三菱原子燃料株式会社の核燃料物質の加工の事業に係る
保安規定の変更認可申請書の一部補正について

核燃料物質の加工の事業に係る保安規定

補正対照表

三菱原子燃料株式会社

第4図 (12) 第3核燃料倉庫 貯蔵室(2) 再生濃縮ウラン貯蔵エリア図

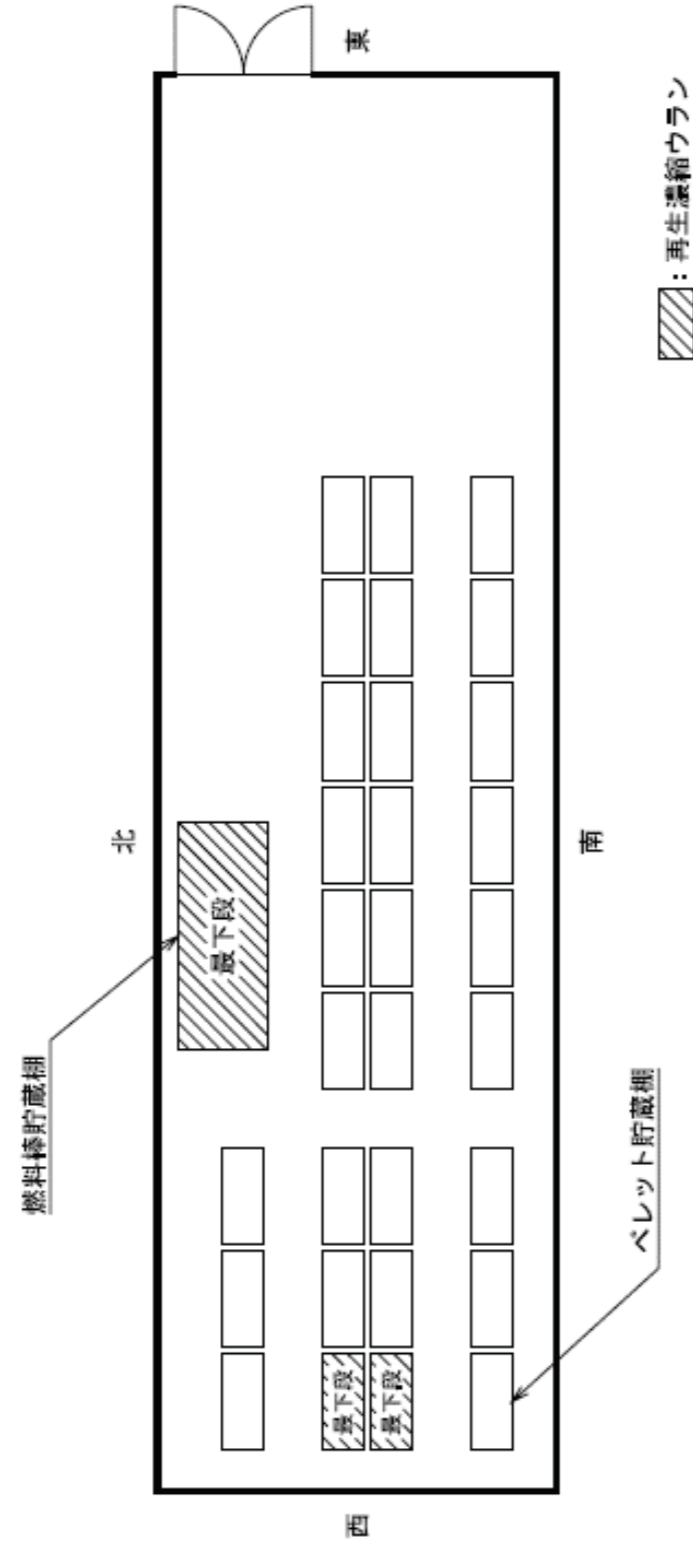
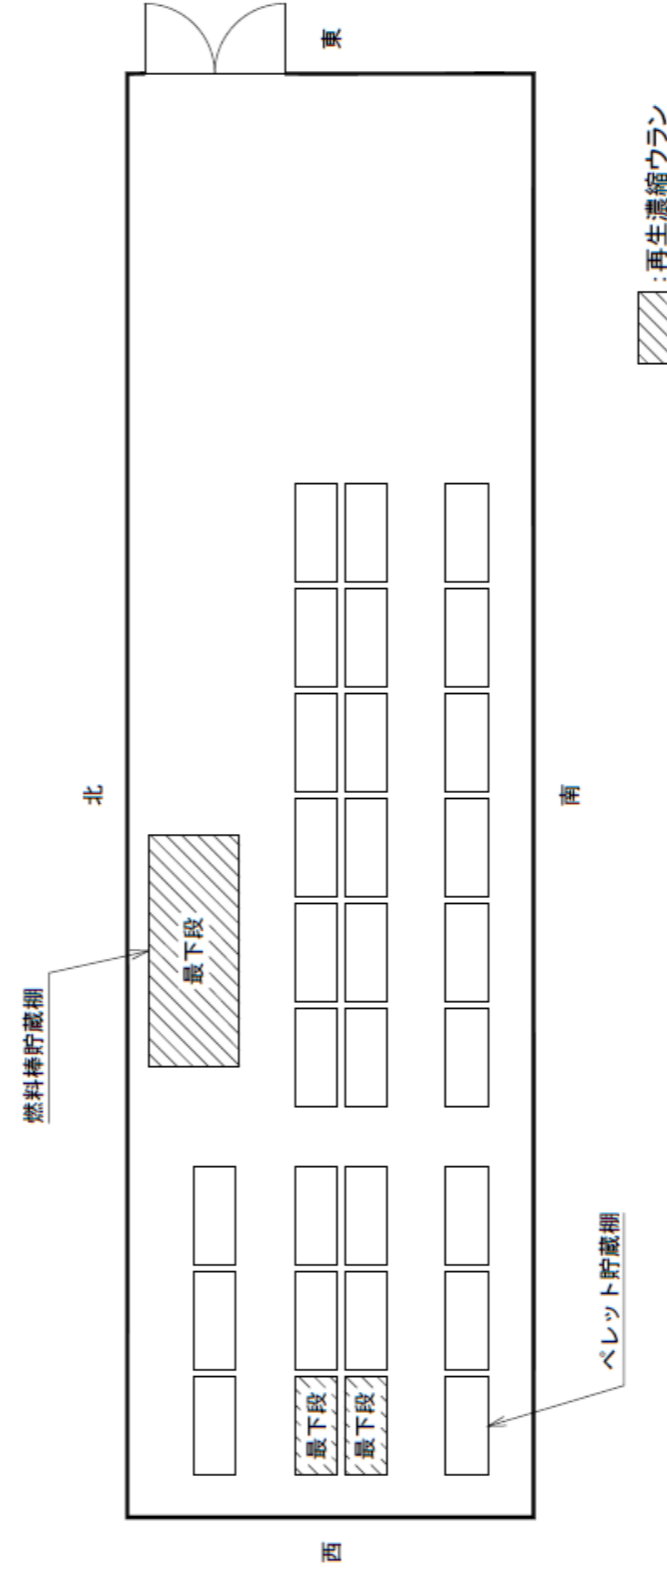
(2) その他記載の適正化
